- 2012년도 행정사무조사 -
시정 및 개선요구사항 처리결과

시정 및 개선요구사항 처리결과 보고서

문화복지국

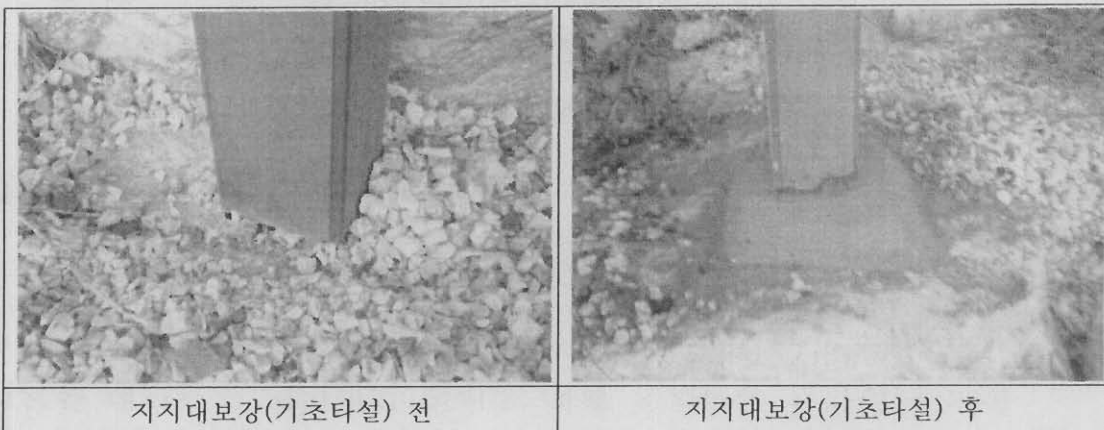
- 양성온천 주차장 주변 하천변에 식재한 청단풍나무 주변은 잔디를 식재하여 마무리를 하고, 식재되지 않은 나머지 하천변의 구간에도 비내길의 청단풍길과 연계되어 아름다운 청단풍길이 조성될 수 있도록 청단풍 나무를 식재하는 방안을 검토하기 바람.
- 설치한 데크로드 지지대의 안전을 위해 지지대를 보강하기 바람

- 암에 지지하고 있는 지지대에 기초콘크리트타설 보강

- 지지대 기초콘크리트타설 보강완료

철거 전 의자

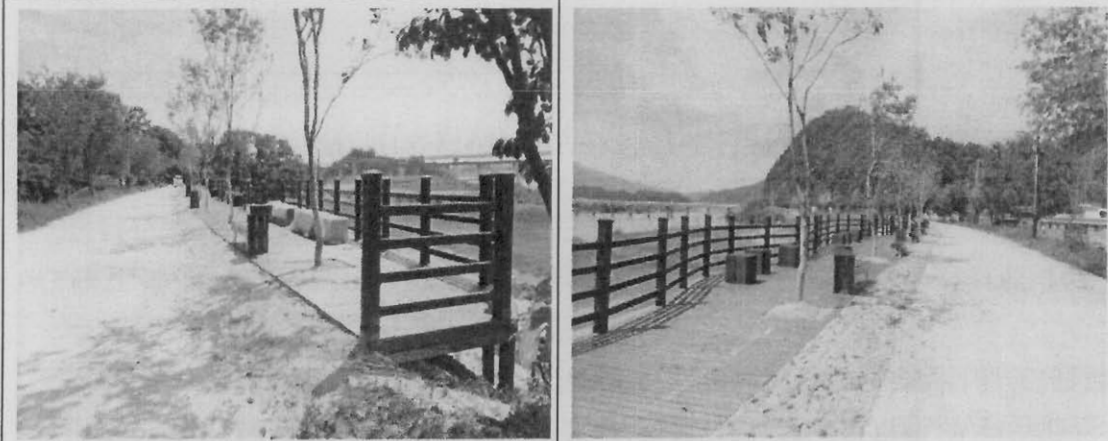
- 남한강목계나루 데크로드 인근 화장실 청소상태가 불량하여 목계나루를 찾아오는 관광객에게 불편을 초래하므로 시설관리를 철저히 하기 바람.
- 데크로드에 심은 이팝나무 보호틀을 설치하고 나무 주변 흙이 무너지지 않도록 데크로드 밑부분 마감을 철저히 하기 바람.
- H빔과 난간기둥이 준공당시 설계도면과 맞지 않아 안전성에 위험이 따르므로 설계대로 재시공하기 바람.
- 벤치, 왕벚꽃나무 등을 재활용 가능성에도 폐기처분하여 예산을 낭비하는 사례가 발생하였음. 향후 재활용 방안을 강구하기 바람.
- 데크와 기존도로 사이 공간을 효율적으로 사용하기 바람.

- 데크로드에 심은 이팝나무 보호틀을 설치하고 나무 주변 흙이 무너지지 않도록 데크로드 밑부분 마감을 철저히 하기 바람.
 - 보호틀은 독방 문화산책로(2013년 상반기) 공사시 설치하겠음.
 - 나무 주변 흙이 무너진 부분 보강공사.
- H빔과 난간기둥이 준공당시 설계도면과 맞지 않아 안전성에 위험이 따르므로 설계대로 재시공하기 바람.
 - 지적사항에 대하여 시공사 늘푸른조경개발(주)에게 조치 요구.
 - 설계자 (주)건양기술공사건축사사무소에게 기초기둥과 난간기둥이 일치하여 시공하여야 되는지에 대한 설계도서 검토 요구.
- 벤치, 왕벚꽃나무 등을 재활용 가능성에도 폐기처분하여 예산을 낭비하는 사례가 발생하였음. 향후 재활용 방안을 강구하기 바람.
 - 향후에는 일부 파손된 의자는 수선하고 벚나무는 이전하여 재활용 하겠음.

데크와 기존도로 사이 공간

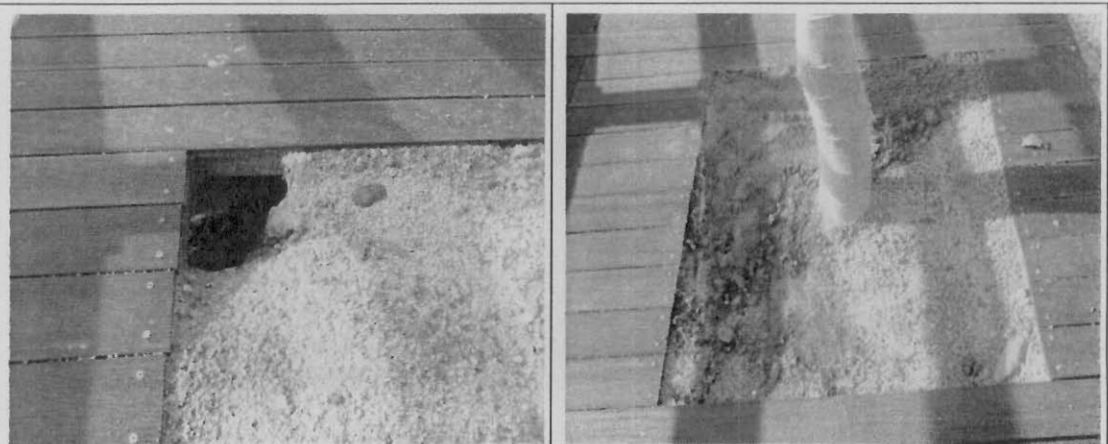
- 데크와 기존도로 사이 공간을 효율적으로 사용하기 바람.
 - 도시계획도로(진입도로) 공사(2013년 하반기)시 잔디식재, 식생블럭 등 통행에 불편이 없도록 조치하겠음.

흙이 무너진 상태

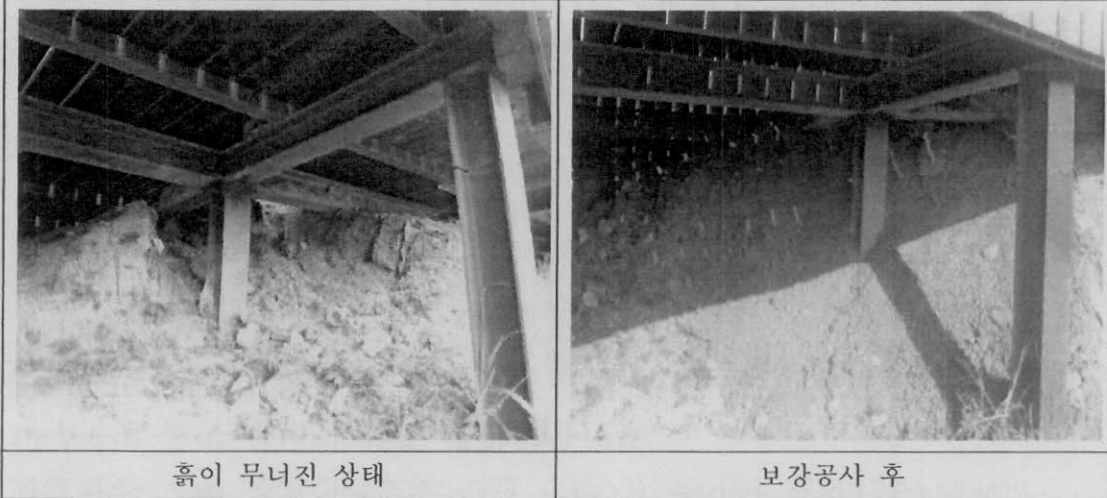
- 남한강목계나루 데크로드 인근 화장실 청소상태 불량 시설관리 철저
 - 독방 문화산책로 공사시(2013년 상반기) 청소 등 정비하겠음(향후계획)
- 이팝나무 보호틀 설치, 나무 주변 흙이 무너지지 않도록 데크로드 밑부분 마감 철저.
 - 보호틀은 독방 문화산책로(2013년 상반기) 공사시 설치.(향후계획)
 - 나무 주변 흙이 무너진 부분 보강공사 완료.

- 나무 주변 흙이 무너진 부분 보강공사 완료

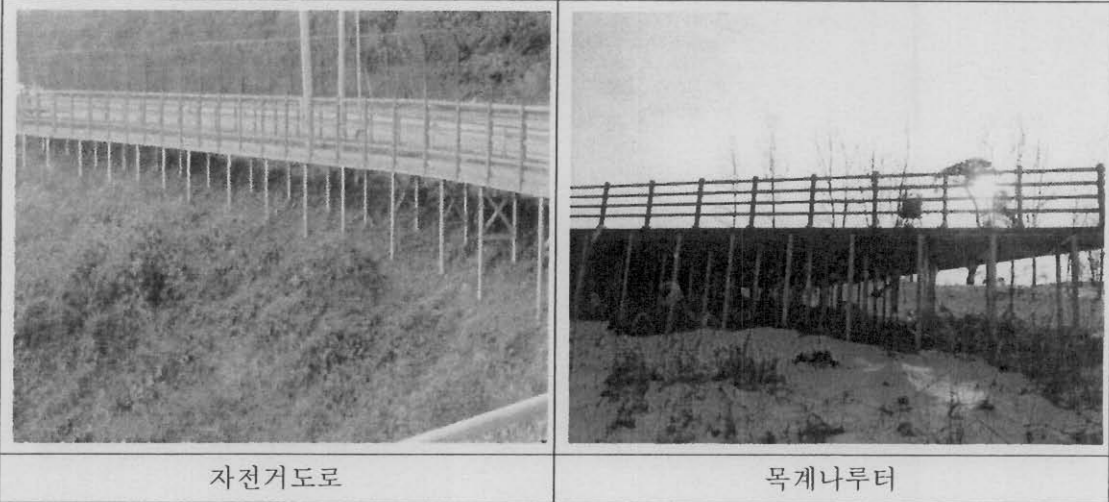
- H빔과 난간기둥이 준공당시 설계도면과 맞지 않아 안전성에 위험이 따르므로 설계대로 재시공하기 바람.

- 설계도(L-12)의 단면도는 대표단면으로서 난간의 기둥과 데크 하부의 동바리(H빔)가 같게 표현을 하였으나, 데크 상부의 난간은 곡선형의 라인을 따라 1.5m간격으로 설치되며, 하부의 동바리는 인접한 도로면을 기준으로 1.5m간격으로 설계되었고 시공되었음.
- 난간기둥과 동바리(H빔)가 서로 같게 시공된다면 고수부지에서 보일때는 질서있게 보일 수 있으나 그렇게 하려면 동바리의 간격이 일정하게 이뤄질 수 없어 안전에 문제가 될 수 있음.
- 시공 후 현장조사결과 난간의 결합상태 및 하부 기초의 용접상태 등을 점검한 결과 안전에 무리가 없을 것으로 판단됨.
